新産業廃棄物最終処分場 浸出水処理施設 参考見積仕様書に係る質問回答書 その1

2023/6/26 公益財団法人宮城県環境事業公社、株式会社エックス都市研究所

第7回 新産業廃棄物最終処分場 浸出水処理施設 建設工事 質問および提案書

新産業廃棄物最終処分場建設工事に係る浸出水処理施設の 設計条件の仕様変更について

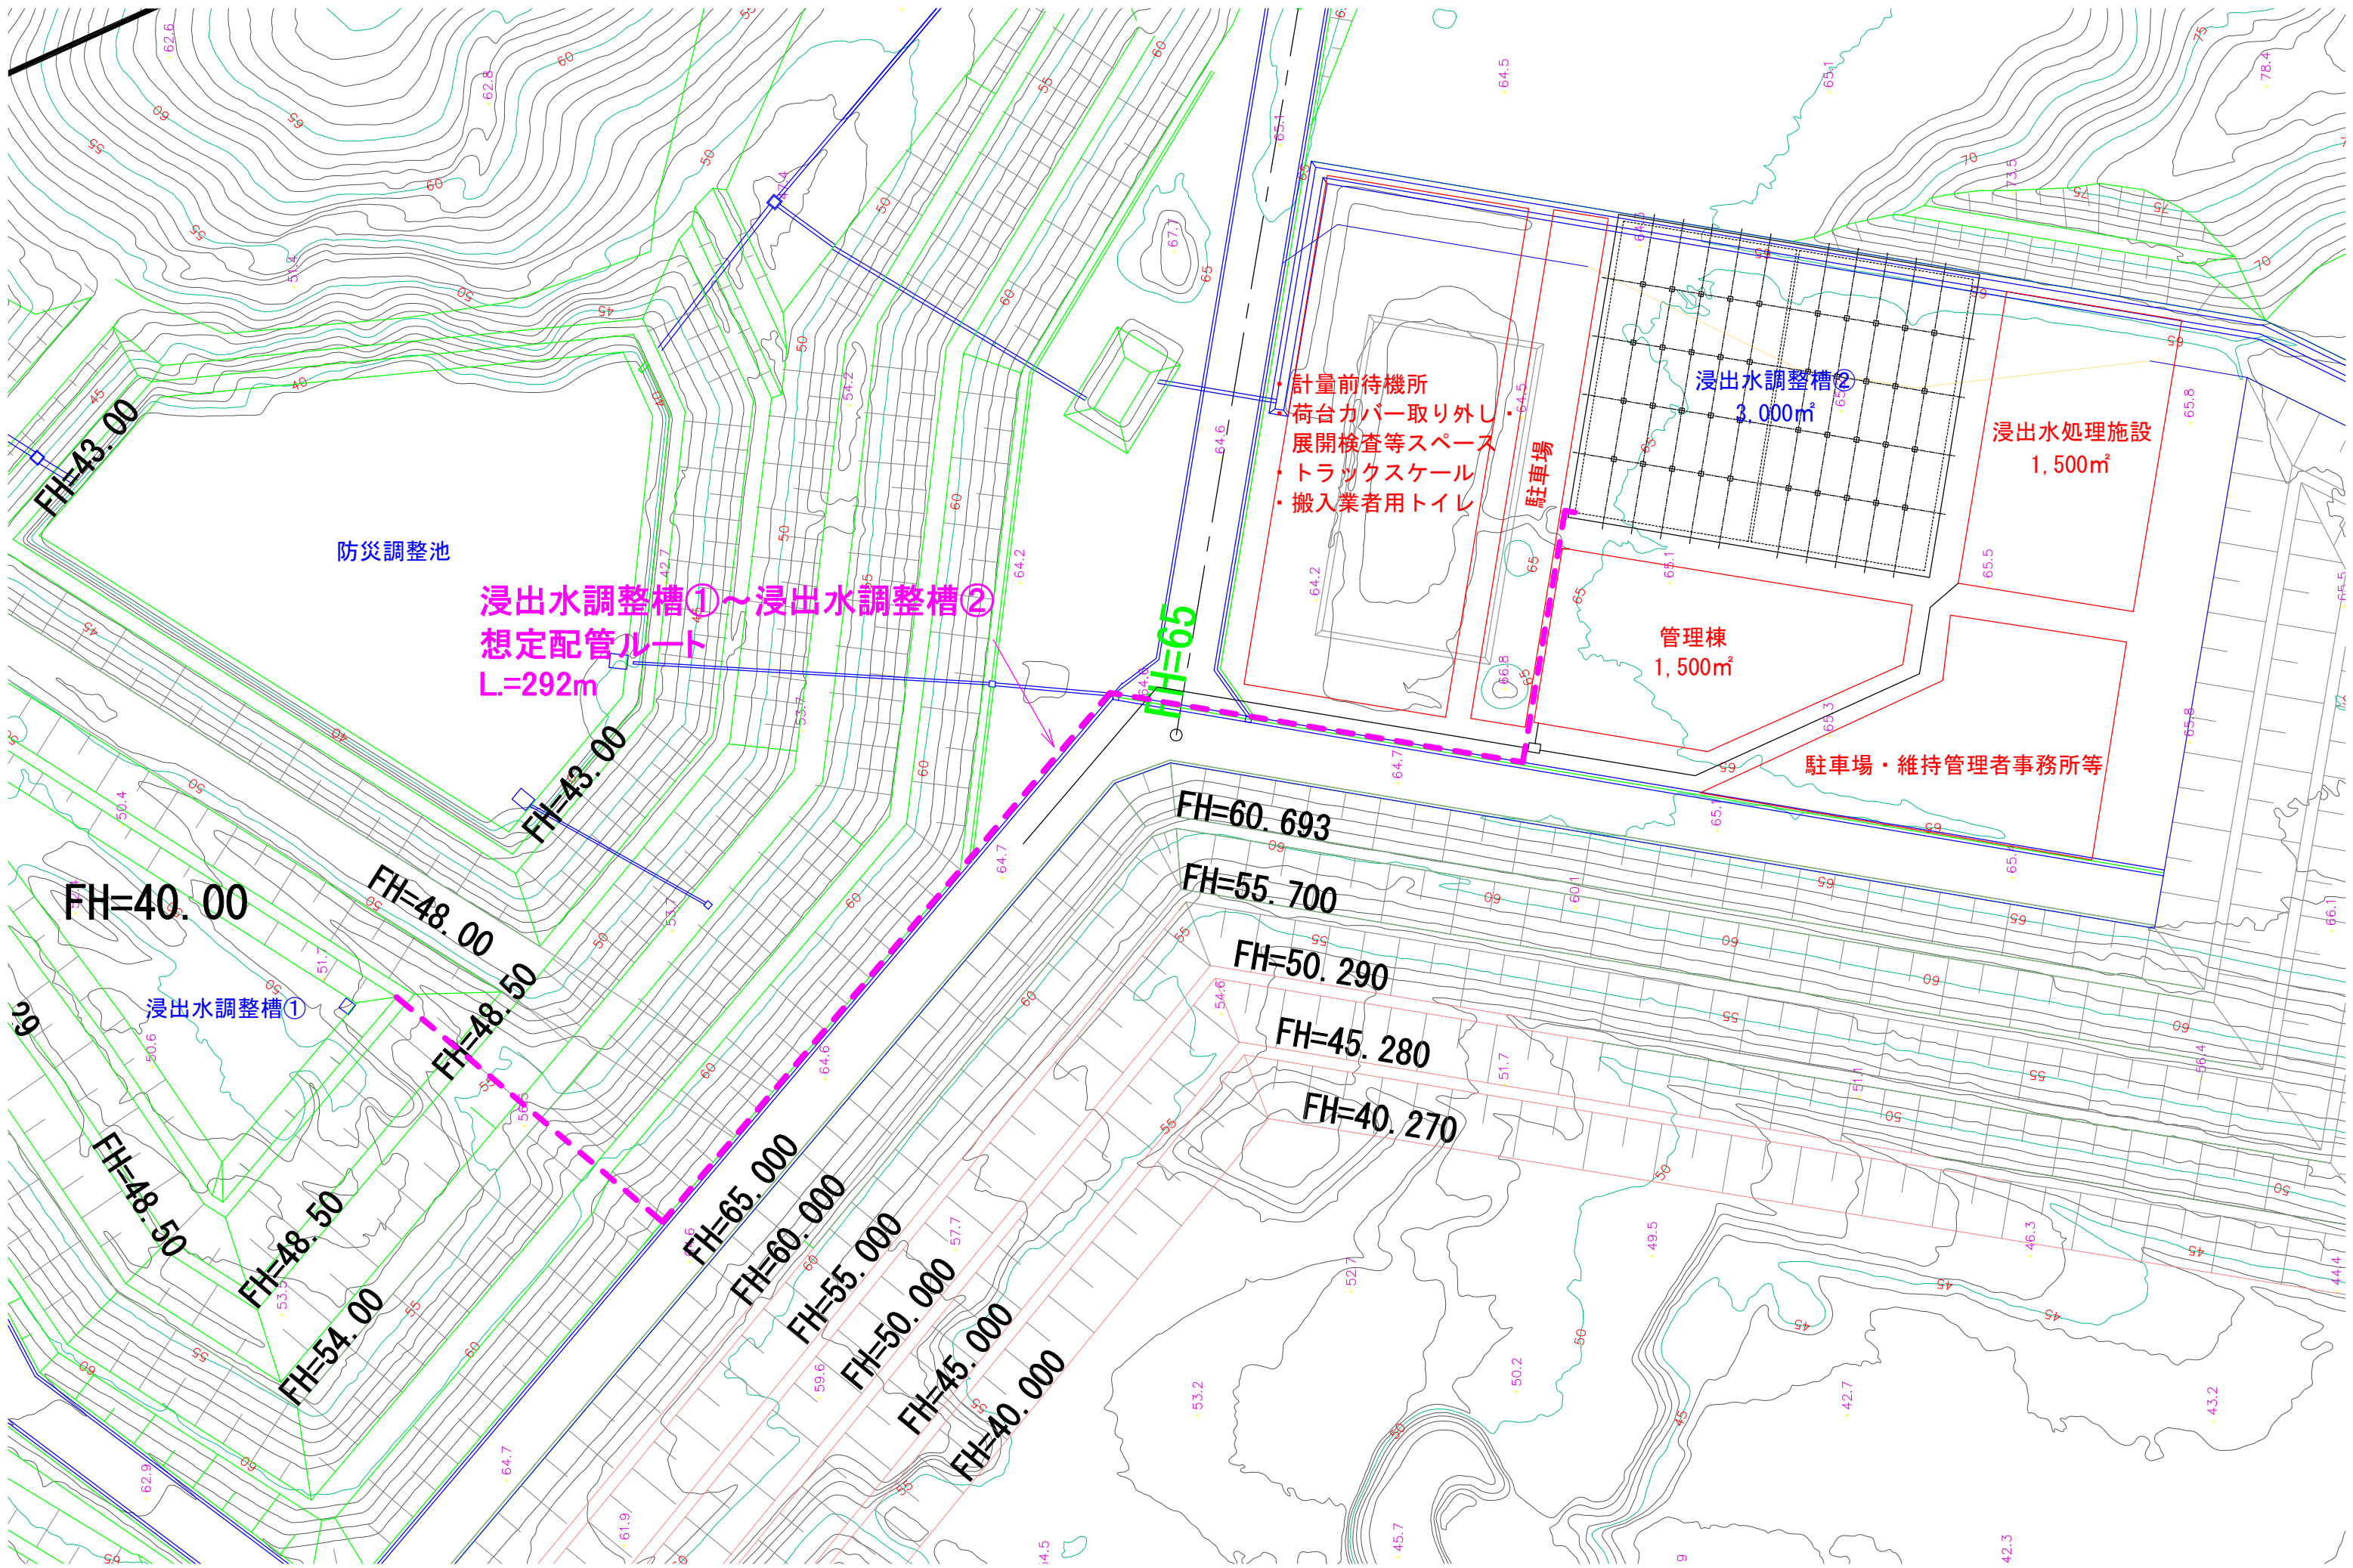
番号	質疑項目	対象資料	頁	種別	内容	回答
28	浸出水調整槽①緊急遮断弁構造	浸出水調整槽①構造図(3)			<p>浸出水集排水管に設置する遮断弁について、下図のような配置計画とすれば良いでしょうか。</p> <p>また、調整槽が地中埋設構造となっていますが、集水ピット構造としてポンプアップする構造は計画上難しいのでしょうか。</p> 	<p>遮断弁については、維持管理可能で発注者仕様を満足する計画であれば構いません。</p> <p>発注者が標準案として計画した浸出水調整槽①計画は、大雨時における浸出水(約20,000m³/日を予測)を速やかに浸出水調整槽①に流入させ、埋立て地の冠水被害を最小限とするよう「地下構造物＋自然流下方式」としました。「修水ピット＋ポンプアップ方式」が発注者の標準案より有利となる場合は、技術提案をいただくことを妨げません。(新出水調整槽①の構造が見積徴収時と異なっていますので、土木施設の工事設計図書を確認してください。)</p>
29	浸出水調整槽①の硫化水槽対策	硫化水素の対策について			<p>本施設は、石膏ボードの埋立割合が高く、硫化水素の発生が懸念されております。</p> <p>高濃度の硫化水素が発生した安定型処分場などの前例や下水道の防食技術マニュアルなどにより、発生抑制が重要である点が報告されています。</p> <p>現実的な対策として、堤内貯留をしない、浸出水を嫌気的な環境下におかない点が考えられますが、調整槽①については対策不要で良いのでしょうか。</p> <p>調整槽①は、空気攪拌設備であれば設置可能なように見受けられます。</p> <p>(常用槽の(1)のみ設置など)</p> <p>水槽内の保守点検時の安全性確保、躯体の長寿命化、脱臭装置の負荷低減の観点より設備構成の検討が望ましいのではないかと考えています。</p>	<p>機械攪拌とすると調整槽①は地下埋設構造のためマシンハッチ等の設置が難しく、「攪拌なし」として計画していることから、今回の見積もり対象としていません。</p> <p>なお今回の回答をもって、本工事の公告時に技術提案頂くことを妨げるものではありません。</p> <p>(浸出水調整槽に設置するポンプ運転や圧送用配管からの浸出水の解放方法等によっては、浸出水中の硫化物イオンが硫化水素ガスに変化することが懸念されます。各社のノウハウにより必要な施設の計画をしてください。)</p>
